OGGETTO: COLATA-PE-RAMI

PROGETTO PRELIMINARE DEL PIANO URBANISTICO COMUNALE ADOTTATO CON D.C.C. N. 92 DEL 7.12.2011

PRESENTAZIONE DI OSSERVAZIONI AI SENSI DELL'ART. 38, COMMA 2, LETTERA d) DELLA LEGGE REGIONALE 4 SETTEMBRE 1997 N. 36 e s.m.i.

OSSERVAZIONI SULLA FRANA DI SAN MARTINO DI STRUPPA

Confronto cartografie, scala 1:5000

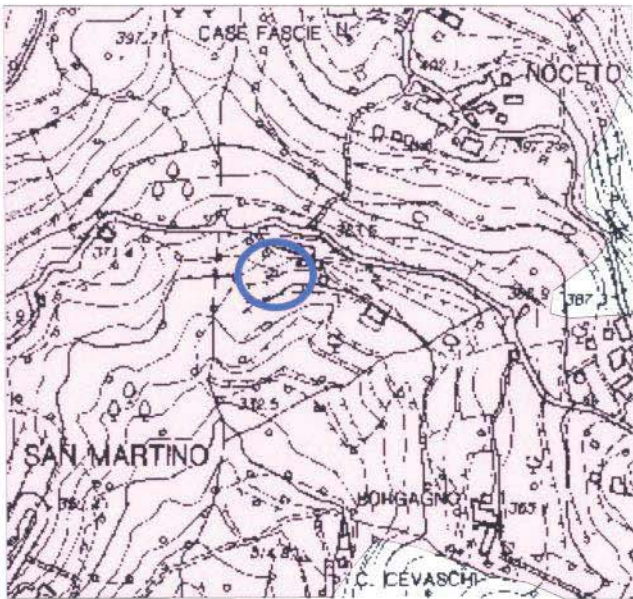
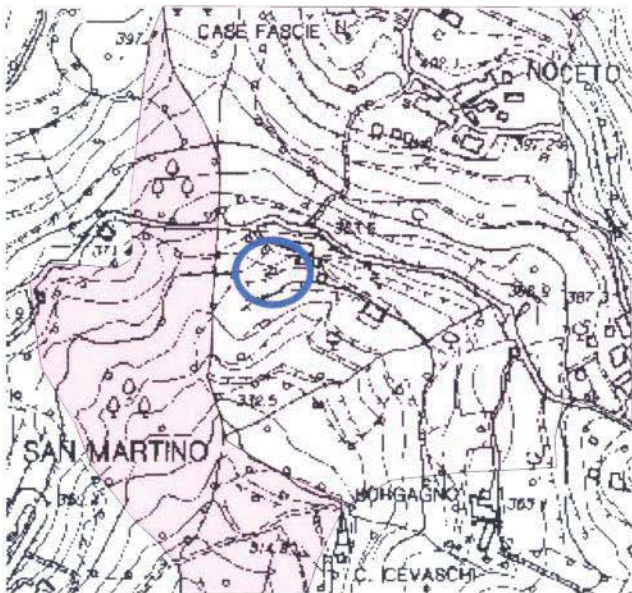
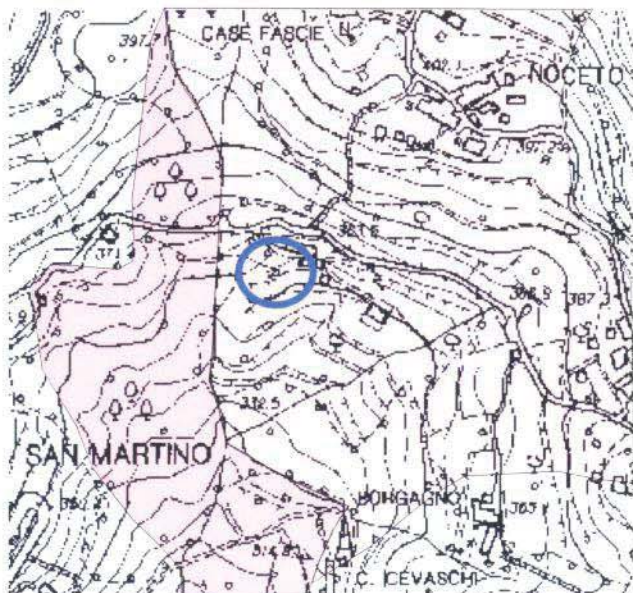
Si richiede che gli elaborati del PUC riguardanti la franosità del territorio inerente l'area dove sorgono gli edifici di via Borgano 3 meglio identificati nella cartografia allegata, vengano modificati come segue:

L'area su cui è situato l'edificio contrassegnato dal civico 3 di via Borgano è classificata nel Piano di Bacino vigente e nel PUC in scadenza come frana quiescente, mentre risulta classificata come frana attiva nel nuovo Piano Urbanistico del Comune di Genova attualmente adottato.

Da indagini effettuate in sito, da ricerche effettuate presso l'ufficio Piani di Bacino della Provincia di Genova e da quanto risulta dall'atlante dei centri abitati instabili della Liguria vol. 2, non emergono elementi che possano determinare una modifica di tale portata.

Per tale motivo si chiede di riperimetrare l'area (sotto il profilo della franosità) così come è rappresentata tuttora dal **vigente** Piano di Bacino.

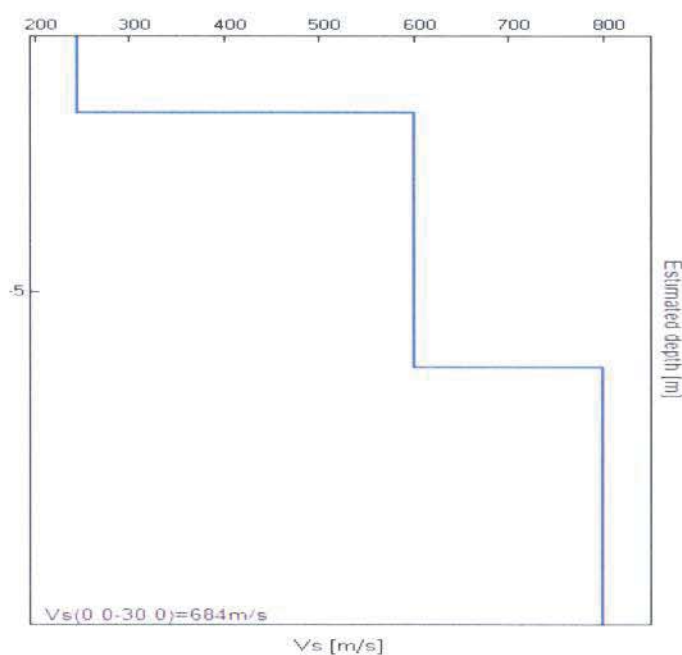
Come visibile nel grafico sopra riportato il picco individuabile su frequenze alte, indica la presenza di una discontinuità significativa a poca profondità.

I risultati ottenuti ci indicano la presenza di due strati a differenti velocità di onde S, con i limiti tra di essi molto accentuati:

Un primo strato a velocità relativamente bassa (245 m/s) costituito dalla coltre caratterizzata da ghiaie e sabbie, e spessore di circa 1,5 metri; ed un secondo strato con velocità maggiori (> 600 m/s) costituito dalla roccia di substrato le cui proprietà geomeccaniche migliorano con la profondità. L'elaborazione dei dati ha permesso di ricostruire anche il profilo di velocità delle onde S in sottosuolo e di ricavare la V_{S30} propria del sito. Nella figura seguente è riportato il profilo di velocità delle onde di taglio ricostruito per il sito in esame; da questo è stata determinata una V_{S30} pari a 684 m/s che si ritiene essere rappresentativa del sito in esame.

Confronto cartografie, scala 1:5000

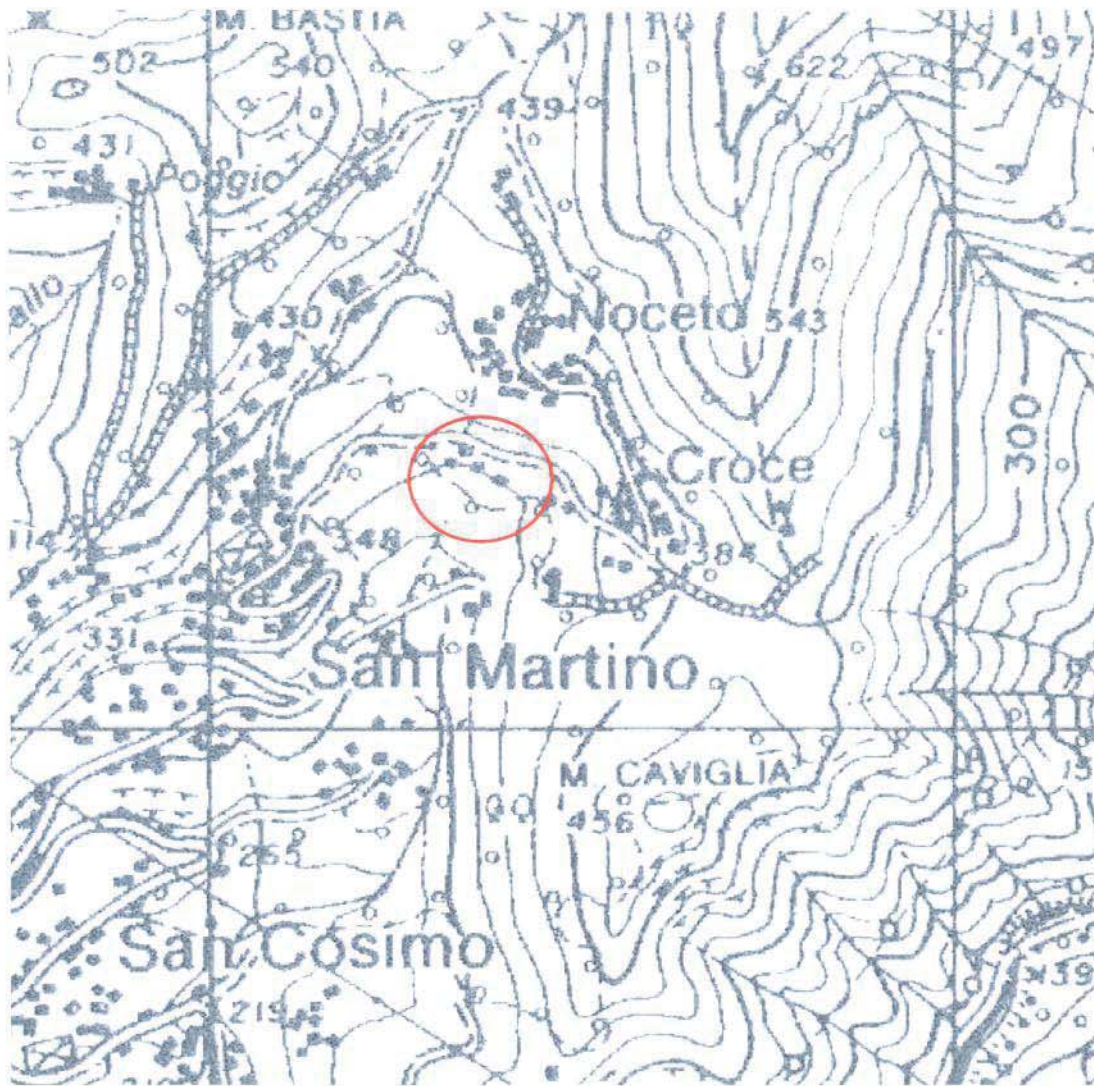
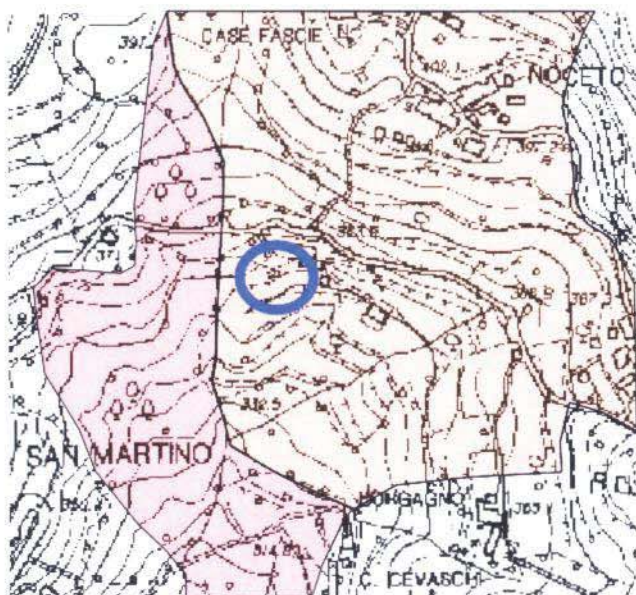
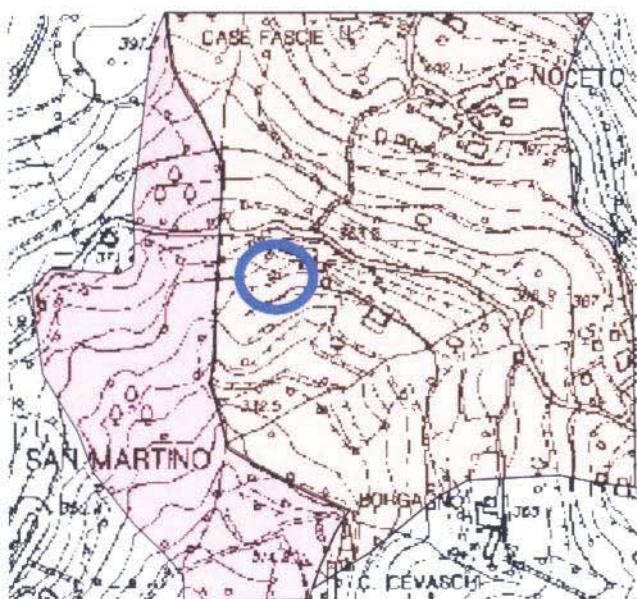
Con riferimento all'area su cui è situato l'edificio contrassegnato dal civico 3 di via Borgano che risulta classificata nel Piano di Bacino vigente e nel PUC in scadenza come frana quiescente, mentre risulta classificata come frana attiva nel nuovo Piano Urbanistico del Comune di Genova attualmente adottato, si ribadisce che:

da indagini effettuate in sito, da ricerche effettuate presso l'ufficio Piani di Bacino della Provincia di Genova e da quanto risulta dall'atlante dei centri abitati instabili della Liguria vol. 2, non emergono elementi che possano determinare una modifica di tale portata.

Per tale motivo si ritiene corretto riperimetrare l'area (sotto il profilo della franosità) così come è rappresentata tuttora dal vigente Piano di Bacino.

DOCUMENTAZIONE FOTOGRAFICA

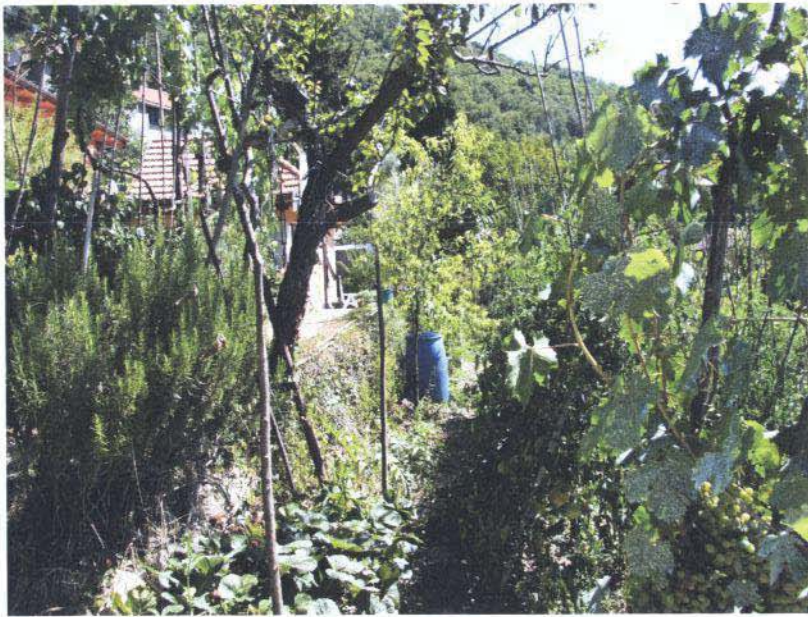
Piccolo edificio adibito a magazzino costruito a fine anni 800 e perfettamente integro sotto il profilo statico e un fusto d'albero perfettamente verticale.

Nel comparto non sono visibili fratture, fenomeni di erosione superficiale, scarpate o altri indicatori geomorfologici preoccupanti

Muro a secco perfettamente integro

Edificio senza la minima lesione

Perfetta verticalità degli alberi in tutto il comparto

Confronto cartografie, scala 1:5000

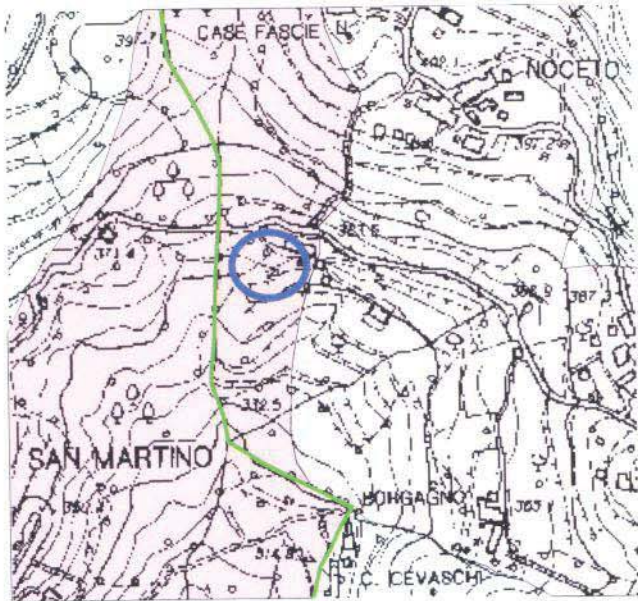
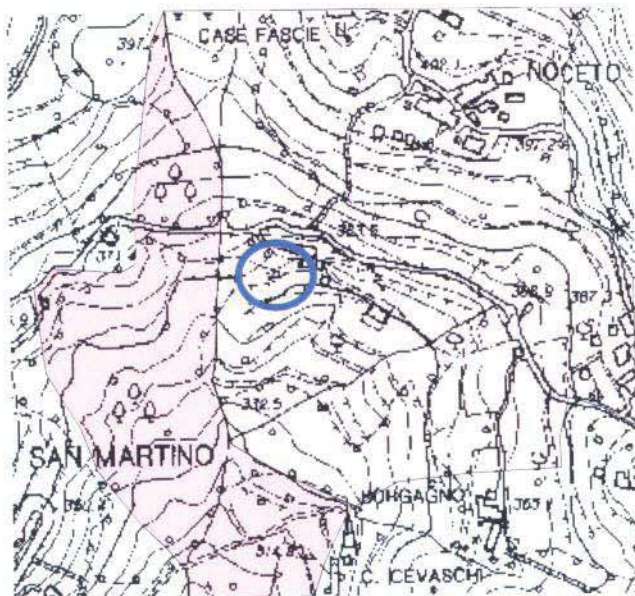
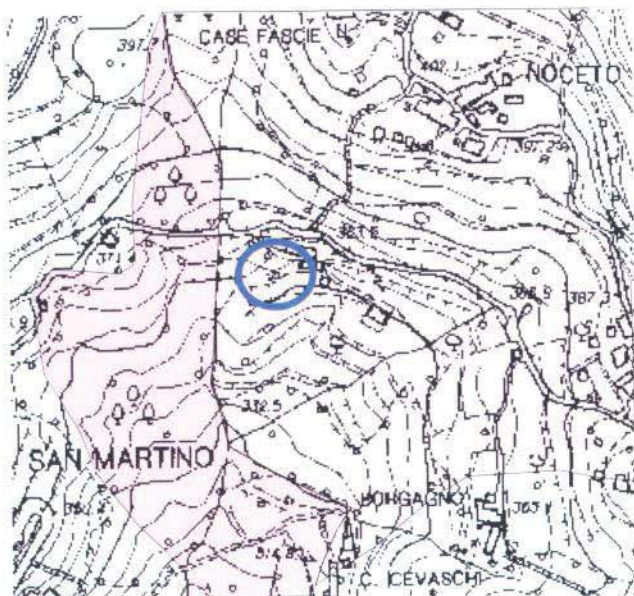
Con riferimento alle "osservazioni al PUC" consegnate all'ufficio protocollo in data 31 ottobre 2012,
si trasmette il presente documento intitolato "**confronto cartografie scala 1:5000**" che annulla e
sostituisce quello già allegato ai documenti a vostre mani in quanto lo stesso riporta erroneamente
un estratto di mappa destinato ad altro uso.
